**Verslag huishoudelijke elektrische installatie op laagspanning en zeer lage spanning****Algemeen:**

Referentie: 010-20260629-03	Datum controle: 29/06/2026
Keurder: 010

Eigenaar:	Onbekend	EAN-code:	541448820055602455
Adres installatie:	Diel 28, 2480 - Dessel	Nummer teller(s):	1SAG3100213574
		Distributienetbeheerder installatie:	Fluvius
Datum uitvoering installatie:	<input type="checkbox"/> Vóór 01/10/1981 <input checked="" type="checkbox"/> Tussen 01/10/1981 en 01/06/2020 <input type="checkbox"/> Vanaf 01/06/2020		
Type:	<input checked="" type="checkbox"/> Woonenheid <input type="checkbox"/> Niet-huishoudelijk <input type="checkbox"/> PV <input type="checkbox"/> Batterij <input type="checkbox"/> Laadpaal

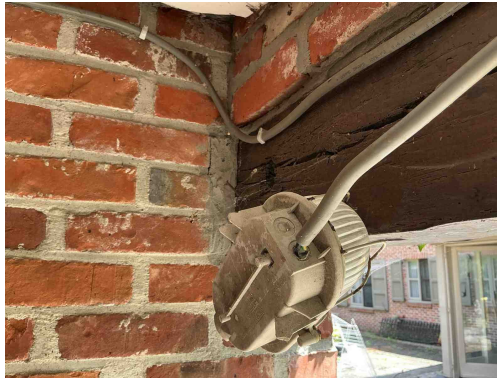
B18 - Het volgnummer is niet op elk bord vermeld (Boek 1: 3.1.3.3).

Opmerking: Oa bord 1,2,3,...

B17 - De voedingsspanning is niet op elk bord vermeld (Boek 1: 3.1.3.3).

Opmerking: Oa bord 1,2,3,...

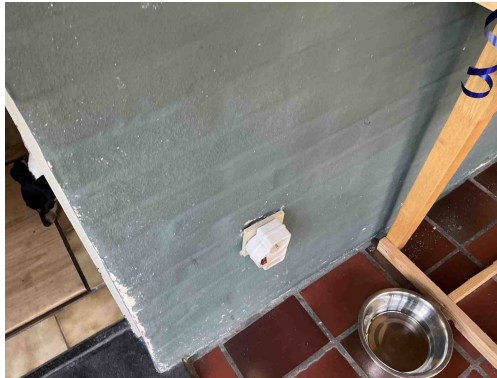
B06 - Het elektrisch verdeelbord heeft niet de minimale beschermingsgraad IPXX-B in een gewone ruimte (Boek 1: 4.2.2.3).
Opmerking: Oa bord 1

B30 - De houder van de beveiliging in een huishoudelijke ruimte is niet voorzien van aangepaste kalibreerelementen (Boek1: 5.3.5.5).
Opmerking: Oa bord 1

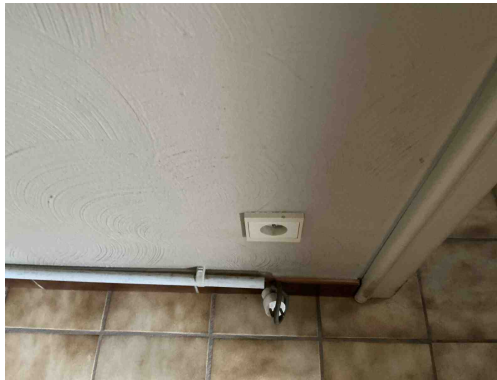
T10 - Bepaalde contactdozen en/of schakelaars zijn niet degelijk bevestigd (Boek 1: 1.4.1.3).
Opmerking: oa badkamer , living , veranda , . .

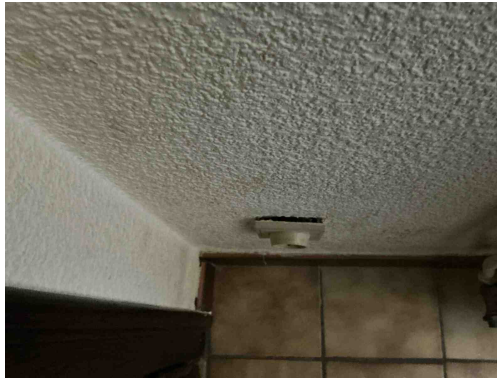
T10 - Bepaalde contactdozen en/of schakelaars zijn niet degelijk bevestigd (Boek 1: 1.4.1.3).
Opmerking: oa badkamer , living , veranda , . .
